О предоставлении информации

Филиал СУ-199 ОАО «Стройтрест №35» доводит до Вашего сведения, что по объекту «Реконструкция здания неустановленного назначения по ул. Маяковского, 79 в г. Минске под административно-хозяйственное здание» выявлены отклонения от проектно-сметной документации, а именно:

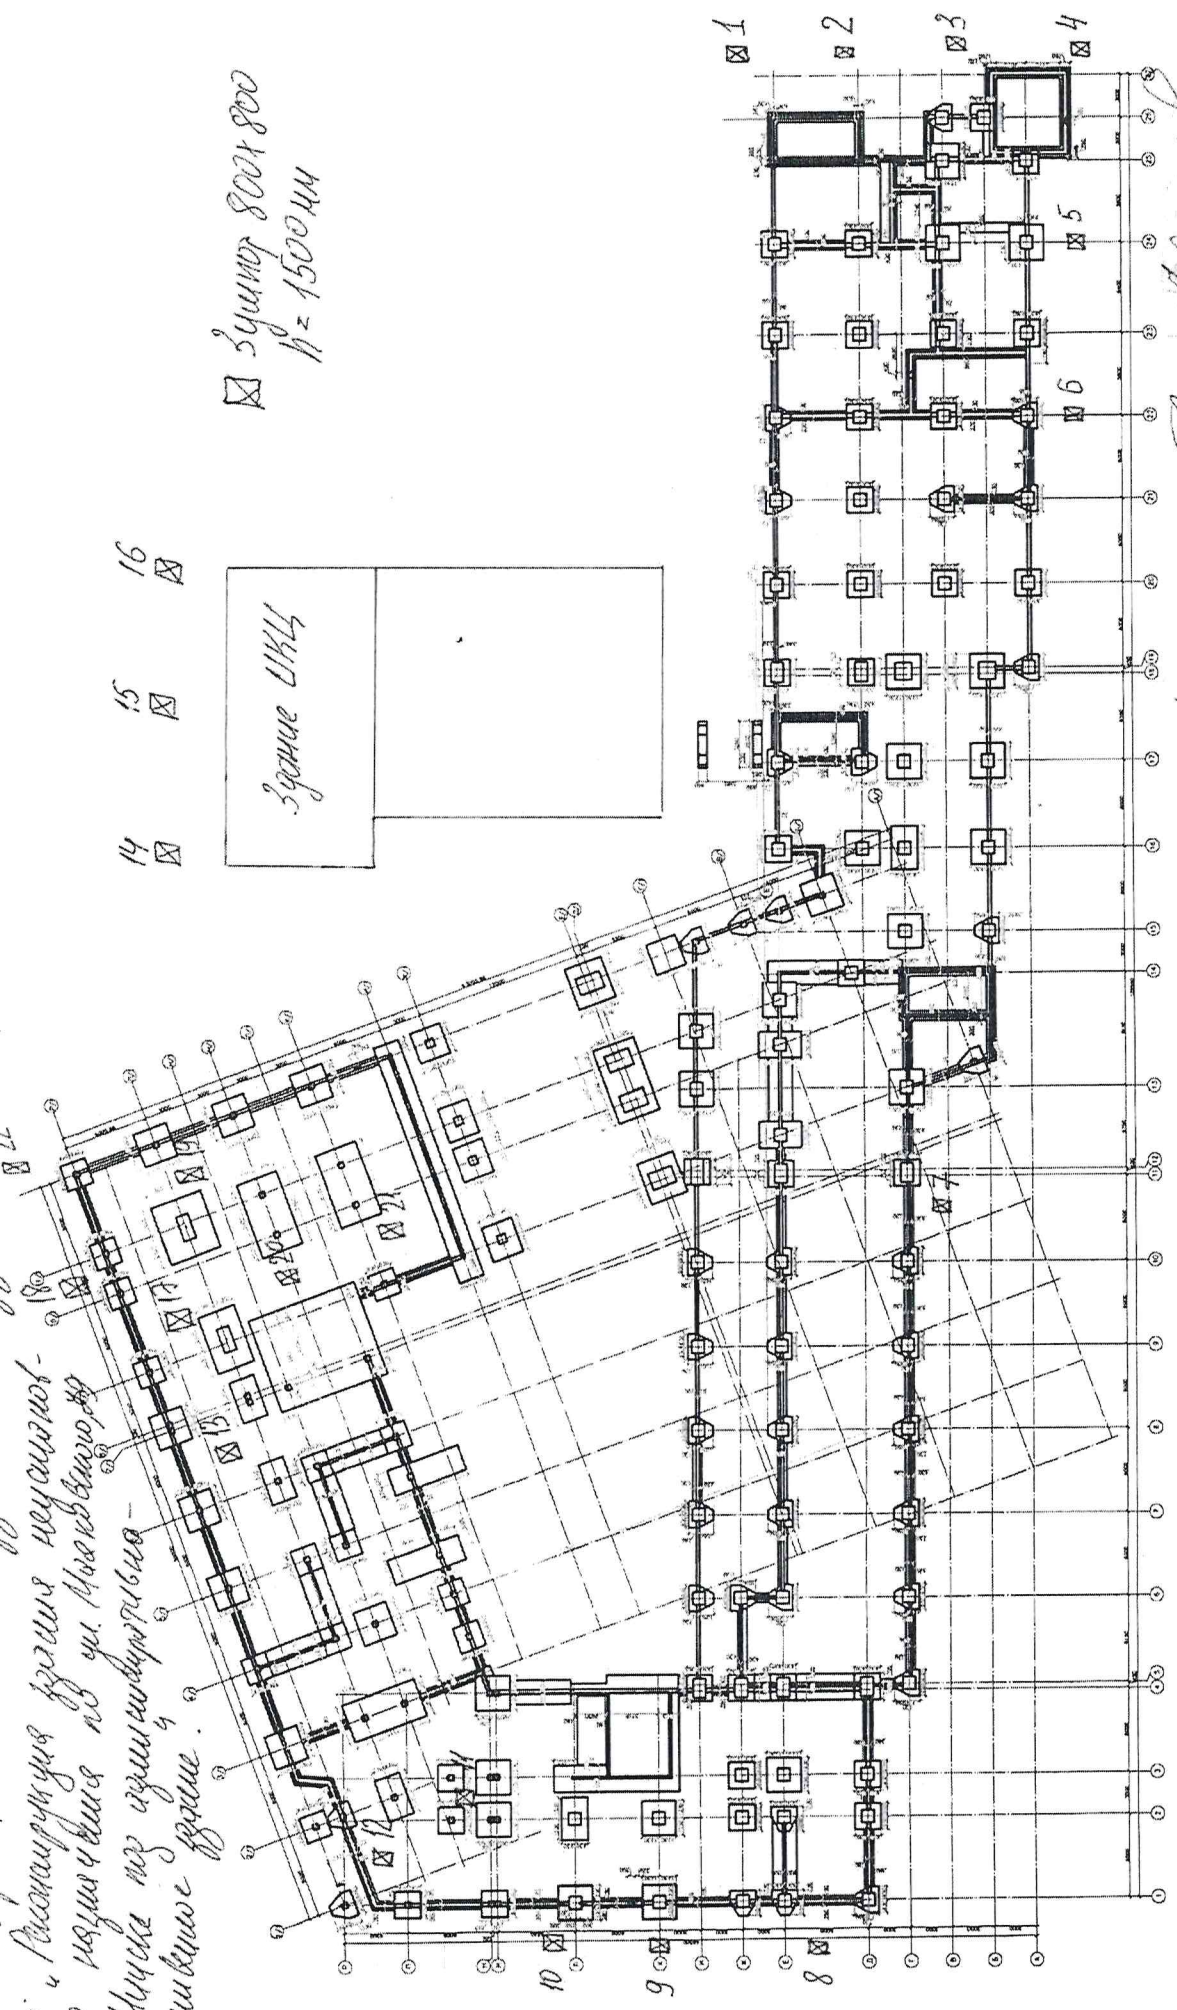
11. Для устройства открытого водоотлива на проектируемом здании в осях 1-27/А-К; 1/1-12/1 * А/1-Р/1 фактически было установлено 19 зумпфов деревянных размером 800*800*2000мм для устройства водоприемных прямков для сбора воды. Требуется откорректировать проектно-сметную документацию и включить недостающие объемы по установке зумпфов. Схема установки зумпфов прилагается. Запись в журнале авторского надзора от 05.03.2026г.; 19.03.2026г.
